平成29年度第4回（第43回）（改1）

3市共同資源物処理施設整備地域連絡協議会

日時：平成29年7月8日 PM6：30～

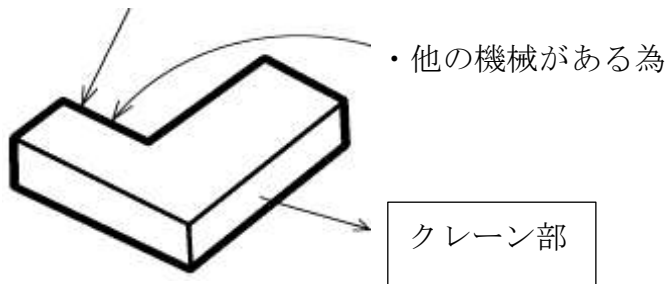
(5) 排気口 2ヶ所

工場内部空気

圧縮後

・排気拡散シミュレーションはしていない。

・排気音を下げる為に建物壁の中央に位置した。(メタウォーター)

・外から見えない事。

・流体拡散計算は困難。(組合)

・条件の設定が難しい。(メタウォーター)

・ダクトの排気口で排気の規定は守られている。

・流体拡散については別途専門会社に問い合わせる。(組合) 要回答
